**AVIS RELATIF À LA PROTECTION
CONTRE LES EVENTUELS EFFETS NOCIFS ET NUISANCES
PROVOQUÉS PAR LES RAYONNEMENTS NON IONISANTS
GÉNÉRÉS PAR DES ANTENNES ÉMETTRICES STATIONNAIRES**

Commune : HERVE - Exploitant : ORANGE

Référence exploitant : 261L1_4/ 32261L1_4/ 42261L1_4/ 52261L1_4

Rapport n° 883 / 2024

Figure 1 : Vue en plan des lieux de séjour et des points de contrôle

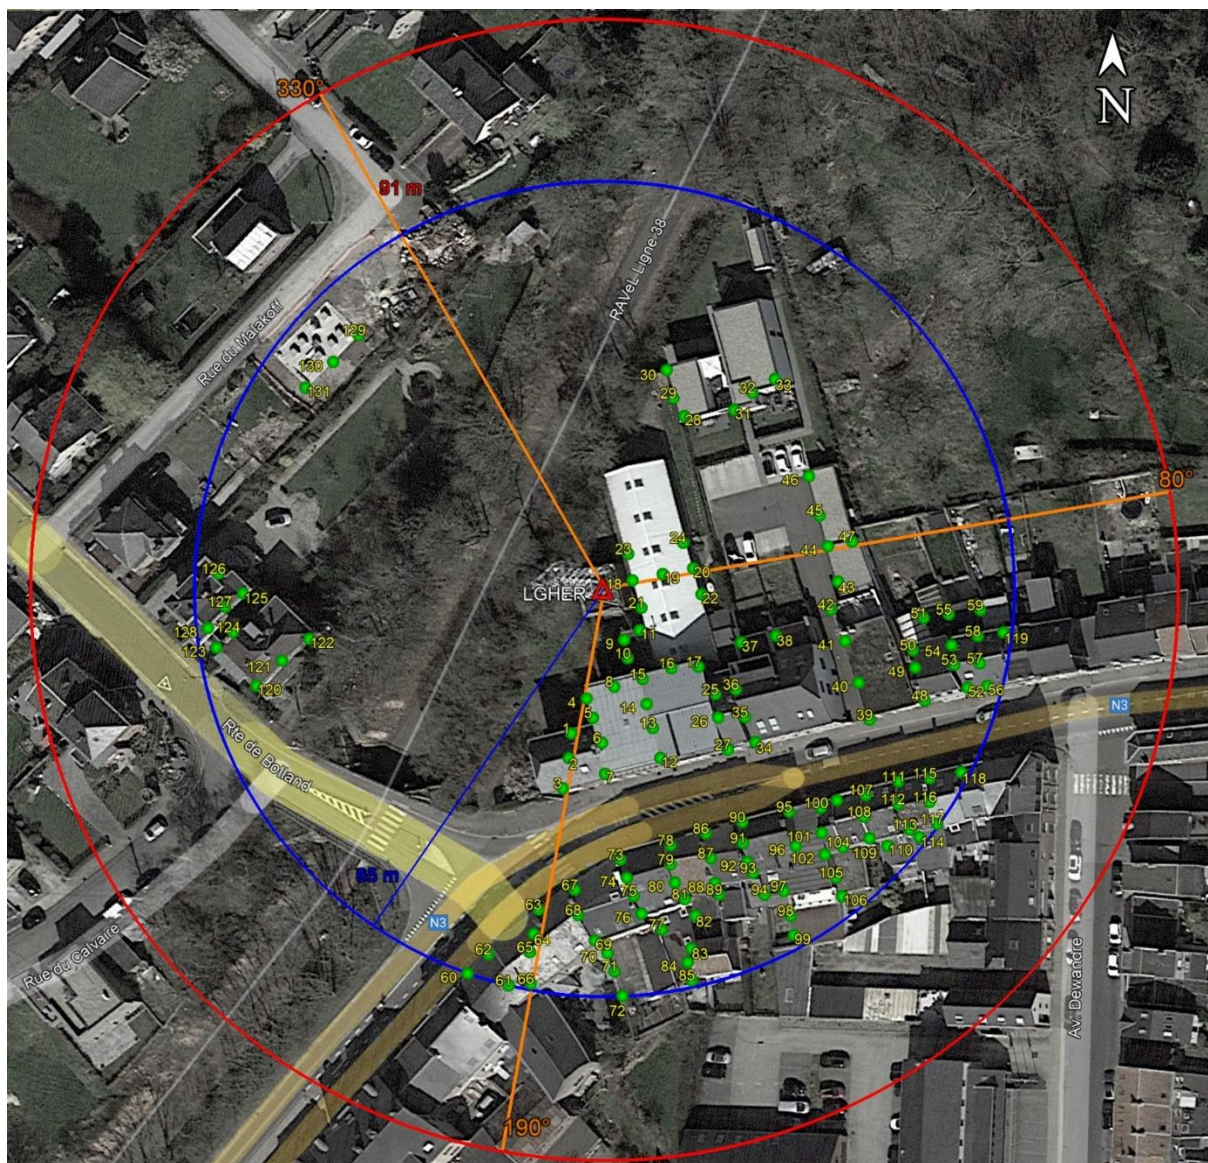
Les fréquences d'émission, la puissance rayonnée par chacune des antennes et leur gain permettent de déterminer le rayon de la zone à analyser. Tout dépassement de la limite par installation est exclu en dehors de cette zone. Le tableau 2 reprend les 35 LS² pour lesquels l'indice d'exposition est le plus élevé. Les différentes colonnes indiquent :

- le numéro du point de contrôle repris sur un des plans de la figure 1;
- le numéro du LS dans lequel se trouve le point de contrôle de la 1^{ère} colonne ;
- l'atténuation d'obstacle prise en compte pour le calcul de l'indice d'exposition dans le LS ;
- le résultat du calcul de l'indice d'exposition.

En ce qui concerne les antennes de l'installation mentionnées dans le tableau 1, la distance maximale à laquelle la limite pourrait être atteinte, à l'extérieur, est égale à 88,4 m. S'il n'y a pas de LS à une distance inférieure, les antennes respectent forcément la limite d'immission.

Dans le cas des LS situés à l'intérieur des bâtiments, une atténuation d'obstacle est prise en compte et il en résulte que la distance maximale à laquelle la limite pourrait être atteinte se réduit à 62,6 m.

Les résultats de l'évaluation décrite au paragraphe 4 indiquent que les antennes émettrices stationnaires de l'installation faisant l'objet du présent avis ne produisent pas, dans un lieu de séjour, un rayonnement électromagnétique maximum supérieur aux limites fixées à l'article 4 du décret.

En conclusion, les antennes émettrices stationnaires faisant partie de l'installation référencée dans le paragraphe 2 et dont les caractéristiques techniques sont résumées dans le tableau 1 **respectent les limites d'immission** fixées à l'article 4 du décret du 8 décembre 2022 (M.B. du 16.12.2022) modifiant le décret du 3 avril 2009 relatif à la protection contre les éventuels effets nocifs et nuisances provoqués par les rayonnements non ionisants générés par des antennes émettrices stationnaires.

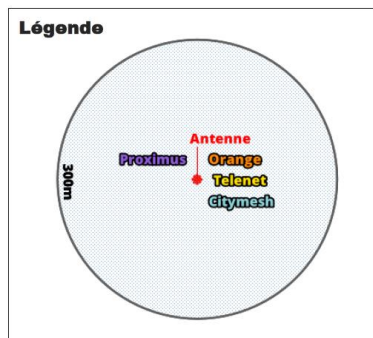
- a) il y a au plus 4 installations d'antennes émettrices stationnaires présentes dans la zone d'évaluation de 300 mètres de rayon représentée dans la figure 2, y inclus l'installation référencée dans le paragraphe 2 : la limite cumulative définie à l'article 4, §2 du décret est nécessairement respectée dans les lieux de séjour à l'intérieur de la zone d'évaluation de 300 mètres de rayon ;

- b) il y a exactement 5 installations d'antennes émettrices stationnaires présentes dans la zone d'évaluation de 300 mètres de rayon représentée dans la figure 2, y inclus l'installation référencée dans le paragraphe 2 et il existe, pour 3 ou 4 de ces installations, un avis attestant le respect de la limite abrogée de 3 V/m : la limite cumulative définie à l'article 4, §2 du décret est nécessairement respectée dans les lieux de séjour à l'intérieur de la zone d'évaluation de 300 mètres de rayon ;

- c) dans tous les autres cas, il a été vérifié que la limite cumulative définie à l'article 4, §2 du décret n'est pas dépassée dans les lieux de séjour sur base du nombre d'installations localisées dans la zone d'évaluation de 300 mètres de rayon représentée dans la figure 2, de leur localisation ainsi que des données inscrites dans la figure 1 et au paragraphe 4 du présent avis et dans les avis attestant le respect de la limite par installation ou de la limite abrogée de 3 V/m relatifs aux autres installations reprises dans la figure 2.

Compte tenu des considérations ci-dessus, il apparaît que l'intensité du rayonnement électromagnétique généré, dans les lieux de séjour situés dans un rayon de 300 mètres autour de l'installation référencée dans le paragraphe 2, par l'ensemble des antennes émettrices stationnaires de l'ensemble des exploitants du même site d'antennes émettrices stationnaires respecte la limite fixée à l'article 4, § 2 du décret.
